## 改善箇所説明図

### 改善の内容

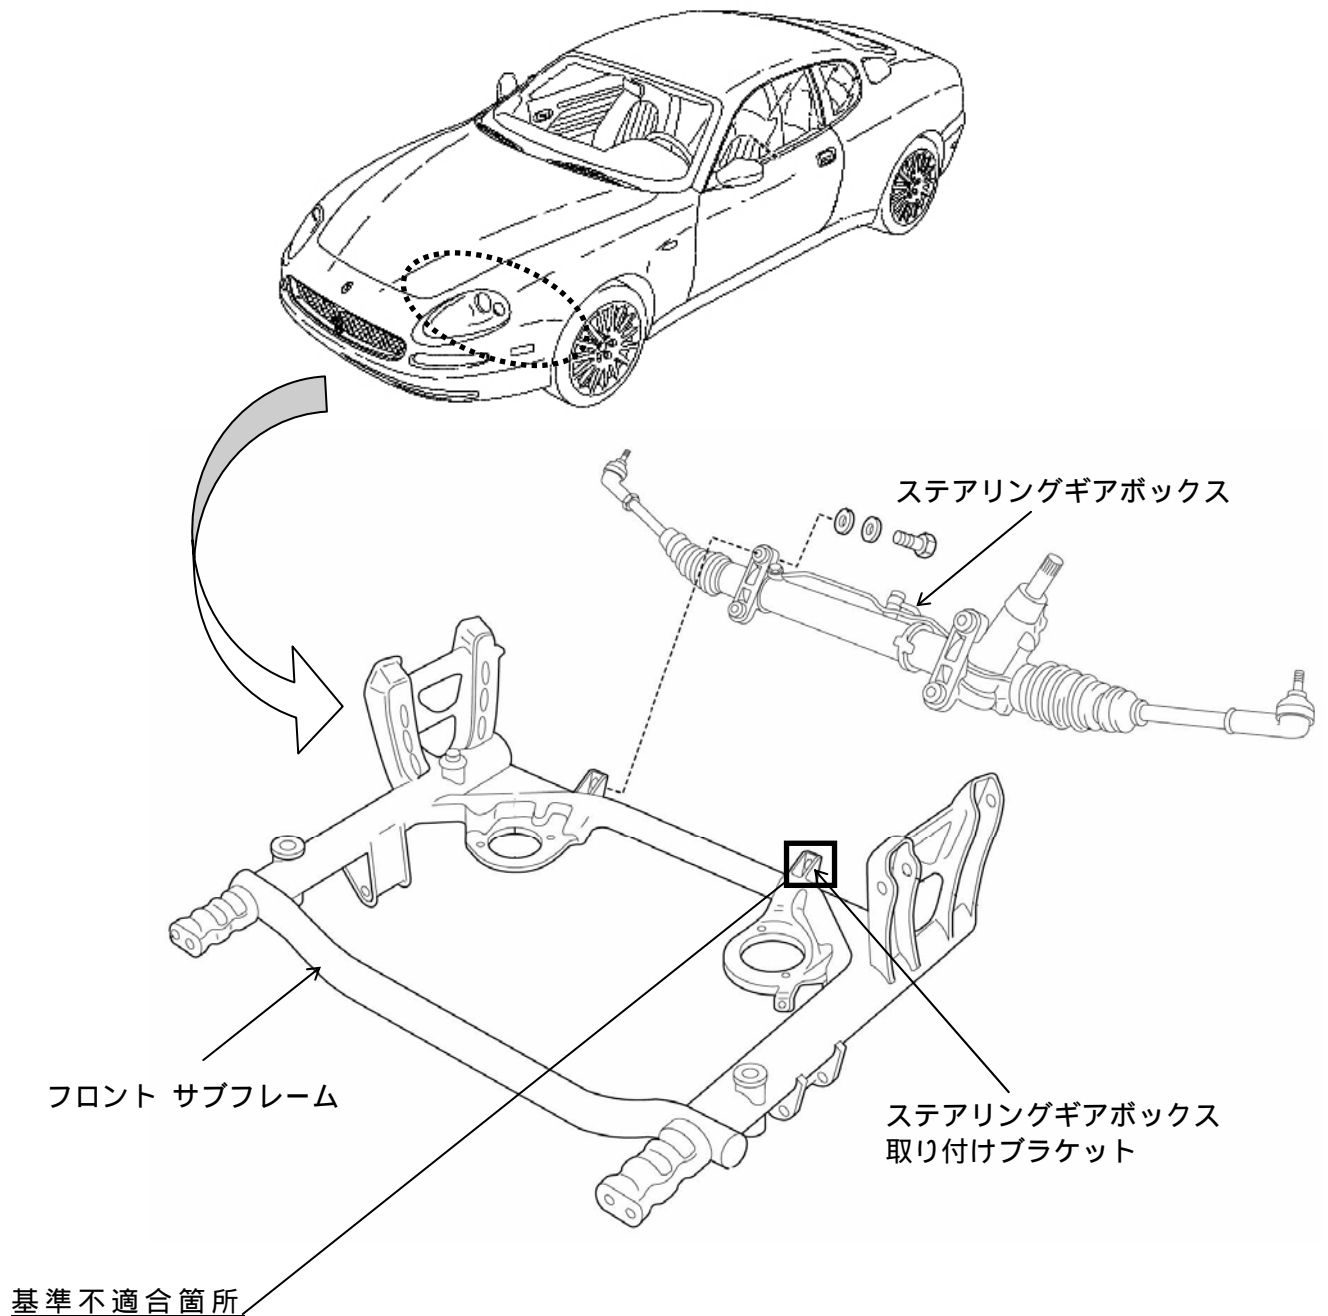
フロントサブフレームに固定されているステアリングギアボックス取り付けブラケットの強度が不足しているため、据え切り等のハンドル操作を繰り返すと当該ブラケットに亀裂が生じるものがある。そのため、そのまま使用を続けると、亀裂が進行して破損し、最悪の場合、ステアリングギアボックスが外れ、ハンドル操作ができなくなるおそれがある。

全車両、対策ブラケット及び新品の取付ボルトに交換する。

識別：作業済みの車両については、識別用に黄色のペイントを、交換したブラケットの見易い位置に塗布する。
